postępowania o udzielenie zamówienia publicznego prowadzonego w trybie podstawowym bez negocjacji na realizację zadania pn. Utworzenie Parku Wiejskiego w miejscowości Mazowsze, opublikowanego w Biuletynie Zamówień Publicznych w dniu 21.10.2021 r. pod numerem 2021/BZP 00240444/01.

**Wyjaśnienia treści
Specyfikacji Warunków Zamówienia (SWZ)**

widok z przodu

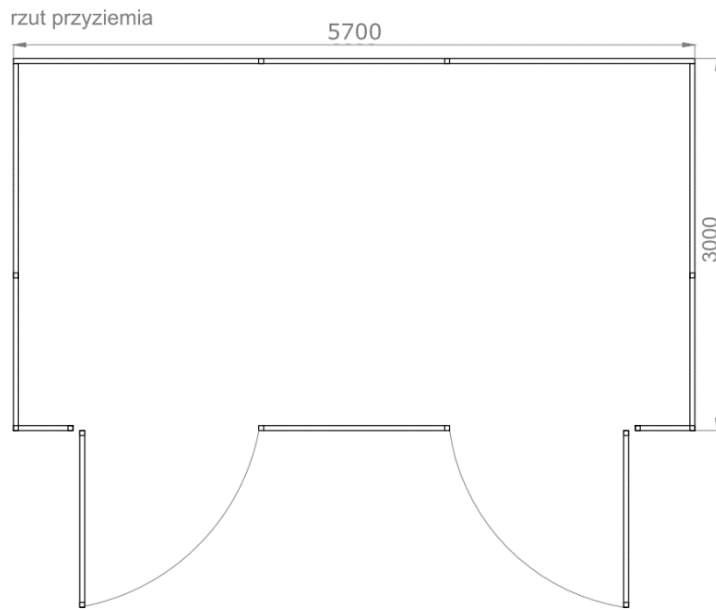
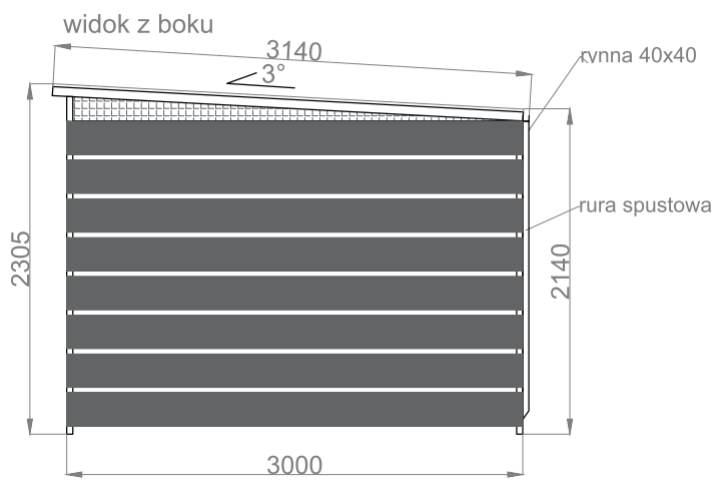
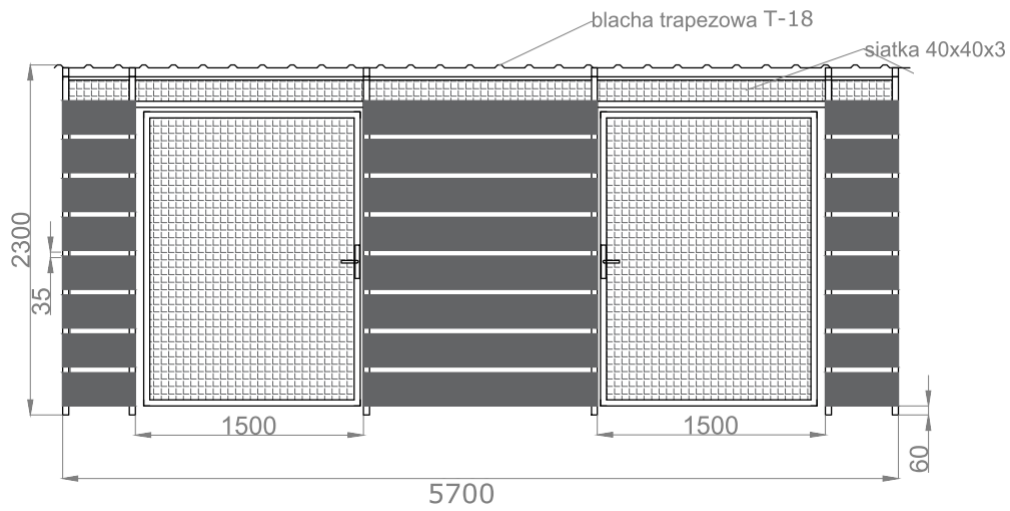
7. Pytanie

Brak szczegółowych informacji dotyczących wyglądu i technologii wykonania wiaty śmietnikowej, uprzejmie proszę o podanie kubatury wiaty i materiałów z jakich ma być wykonana oraz udostępnienia dokumentacji projektowej z tego zakresu.

Wyjaśnienie nr 7:

Zaprojektowano prefabrykowaną wiatę śmietnikową o wymiarach ok. 5,70 x 3,00 m.

Główną konstrukcję wiaty śmietnikowej należy wykonać z kształtowników zamkniętych zabezpieczonych antykorozyjnie poprzez cynkowanie (profile RP 60x40 mm oraz RK 40x40 mm). Konstrukcję zadaszenia należy wykonać ze stalowych profili RP 60x40 mm oraz RP 40x20 mm. Konstrukcja wiaty śmietnikowej w kolorze RAL7016.

Dach pokryty blachą trapezową T-18 w kolorze RAL7016.

Poszycie ścian z paneli z blachy płaskiej powlekanej o grubości min. 0,7 mm - 6 paneli w kolorze PALISANDER, 2 panele w kolorze RAL7016.
